拉合尔水与污水管理项目（LWWMP）

AIIB项目编号P000074合同编号0074-PAK-01

第一次标前会议纪要

**拉合尔污水与排水管理项目（LWDMP）——从LARECHS COLONY至
GULSHAN E RAVI的污水系统，拉合尔（采用非开挖技术）**

DRAWING NO.:-
LW - TD - 493

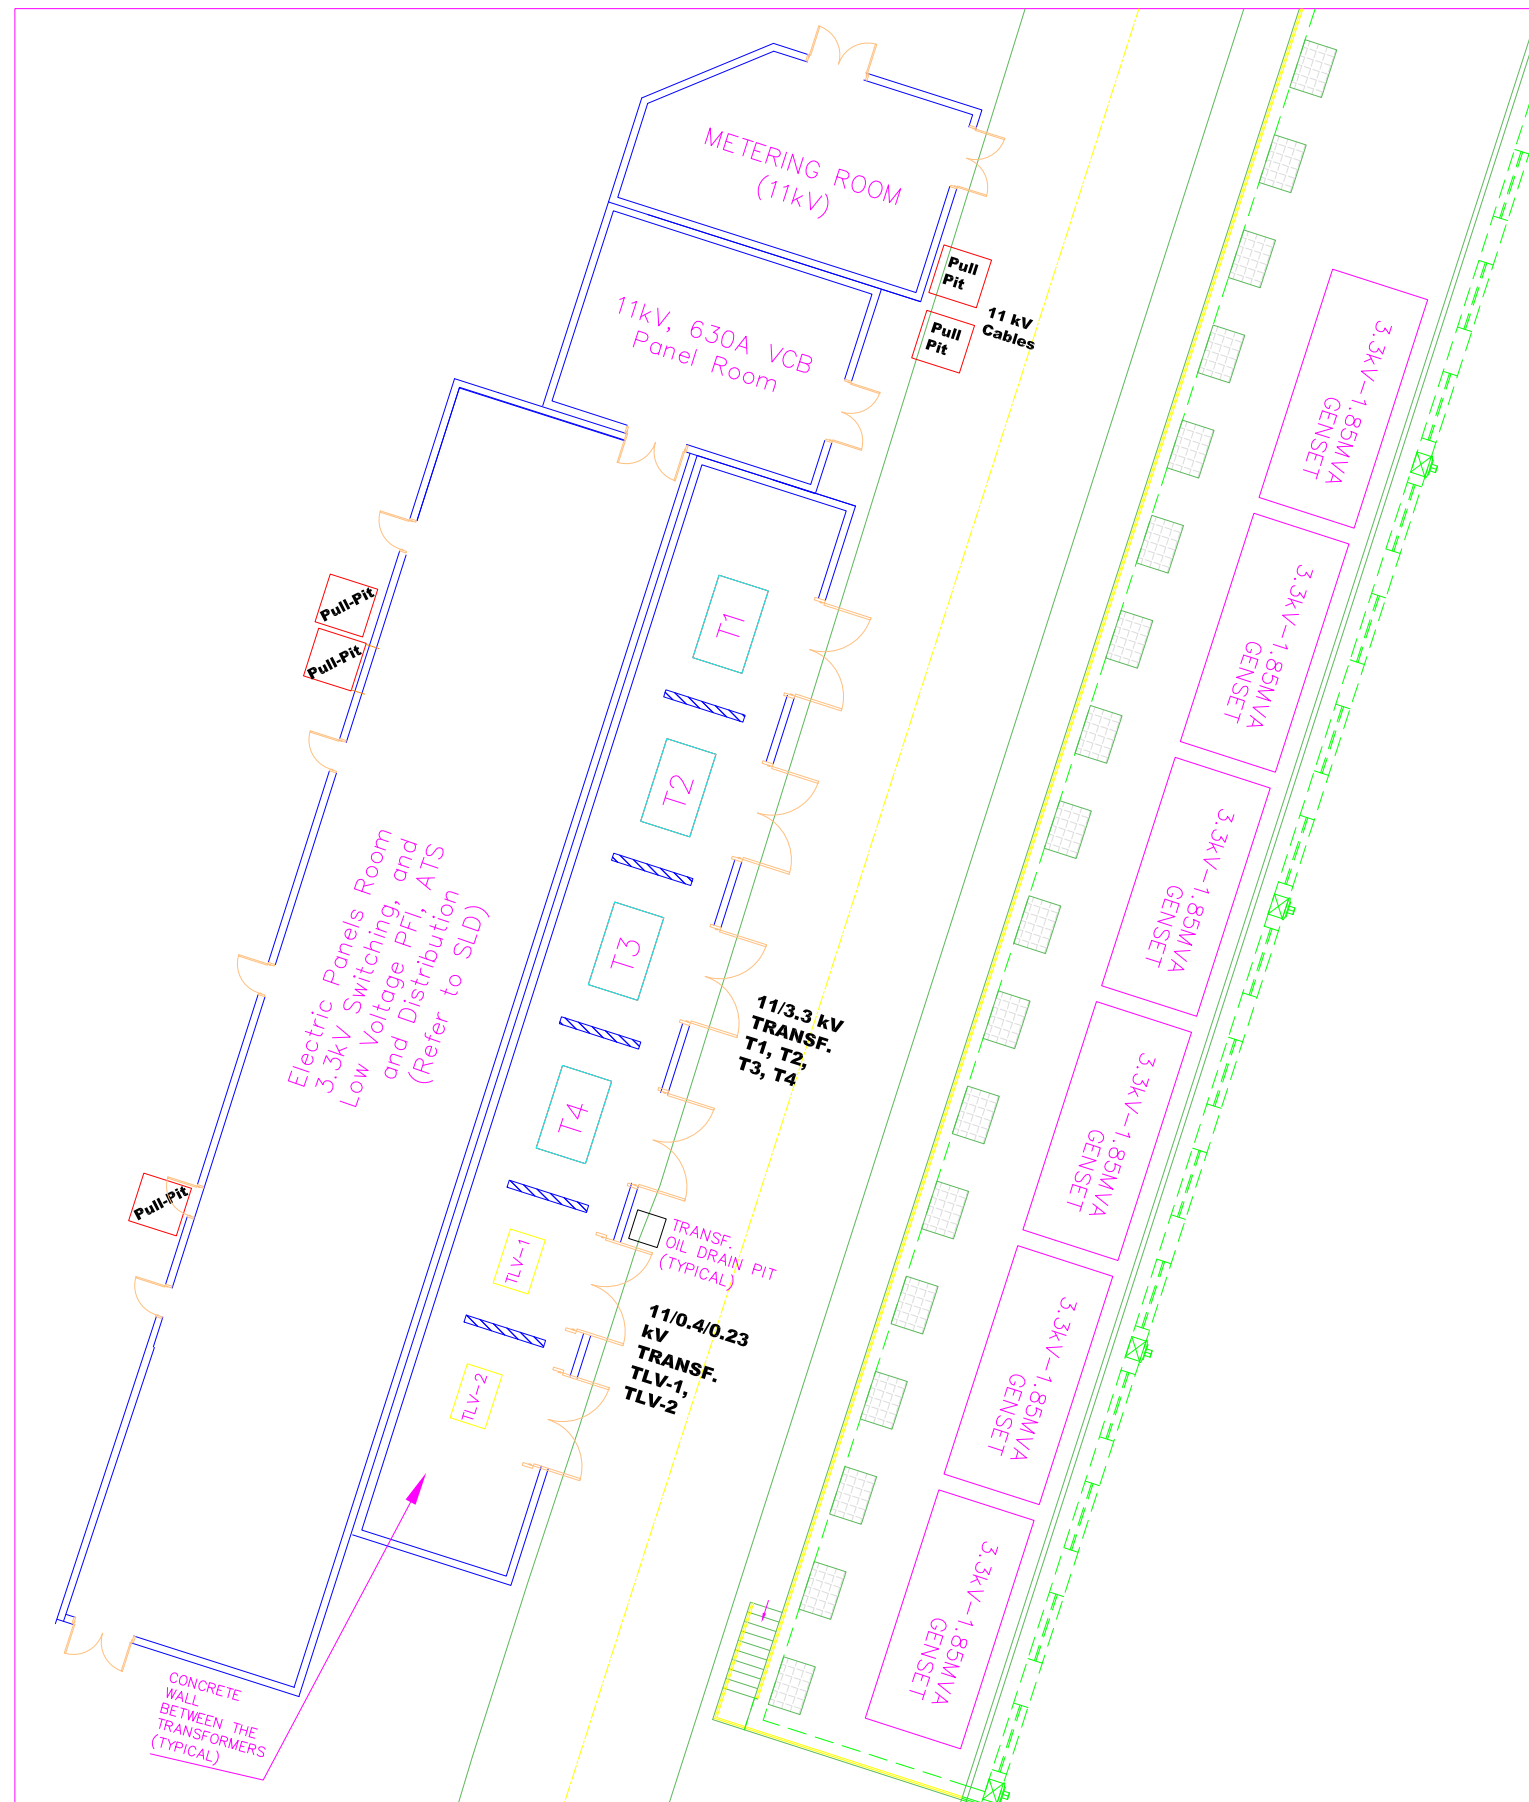
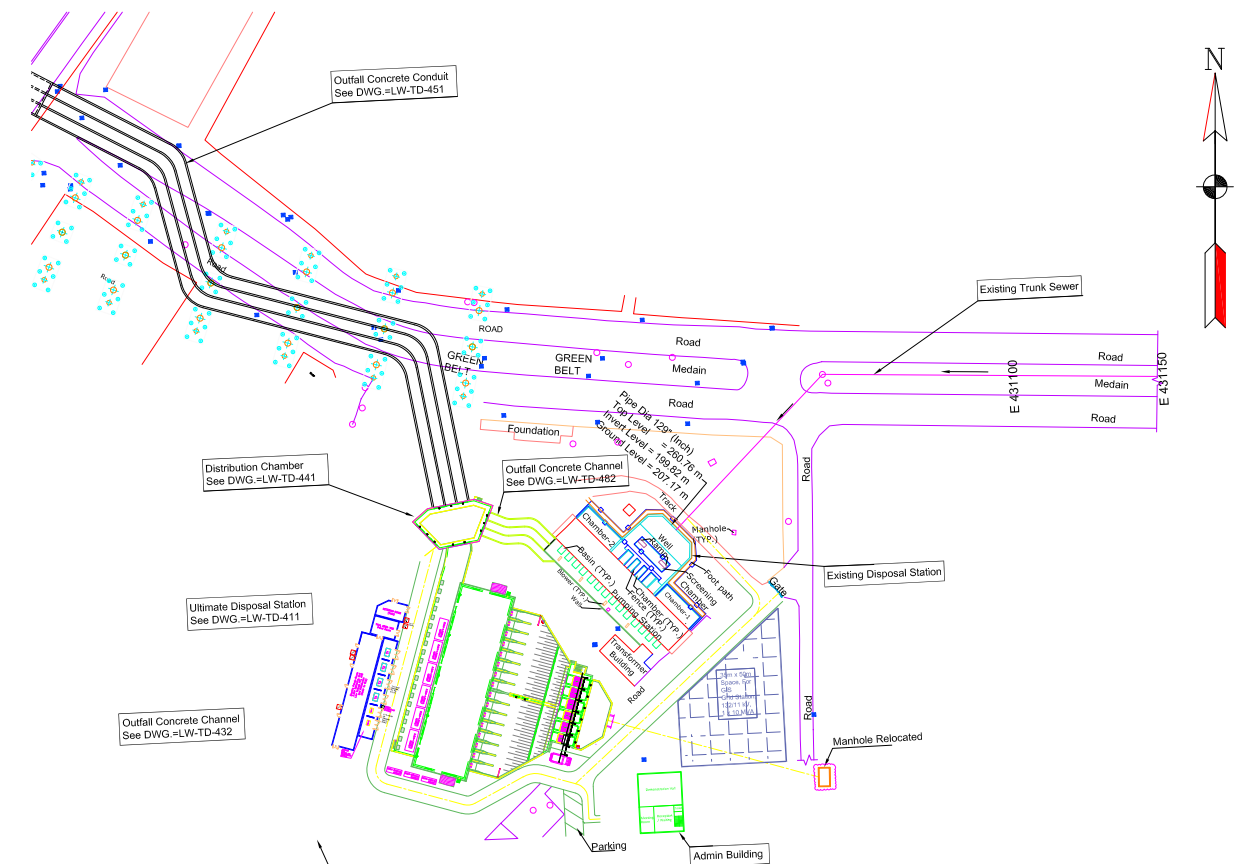
序号	参考章节	疑问	业主的答复
		排供电。然而，必须强调，公用设施电源可能因甩负荷、馈线跳闸或维护活动而中断。鉴于这些潜在中断，仅依靠公用设施供电来确保系统真正不间断运行（如要求中所述）可能实际上无法实现。这些外部因素超出承包商的控制范围，可能导致影响系统性能的临时停电。因此，投标人寻求贵方确认公用设施电源供电不中断这一固有局限性。 2) 由于与公用设施连接相关的范围在此阶段无法完全确定，请客户拨出暂定金额以充分涵盖所有相关费用和意外开支。	2) 请参阅我们对序号67的回复。
70.	第3卷，第二部分，第6节 - 业主需求，招标图纸。总平面布置图泵房（图号LW-TD-402）第3卷，第二部分，第6节 - 业主需求，招标图纸。132	在结合审查两份图纸时，观察到行政楼和通道与电气建筑/设施重叠。投标人的理解是，为承包商工作范围内包含的建筑、设备及其他基础设施工程提供充足空间应是业主的责任。请确认。	需要澄清的是，更新后的开关设备及相关电气装置，包括132/11kV电网区域、变压器、配电盘和电缆沟布置，可以容纳在泵房相邻及外部，如附件J所附更新图纸（图号492和493）所示。此外，控制室及所有相关附件应位于行政/办公大楼内的专用楼层。
